改善箇所説明図

基準不適合箇所

エアスポイラー

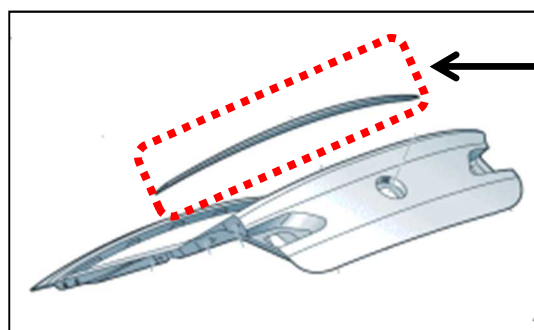
車体後部に取り付けられたエアスポイラーの製造が不適切なため、当該エアスポイラー表面と土台の接着力が不足しているものがある。そのため、そのままの状態で使用を続けると、走行時の風圧によりエアスポイラー表面が脱落し、最悪の場合、他の交通の妨げとなるおそれがある。

全車両、エアスポイラーを良品に交換する。
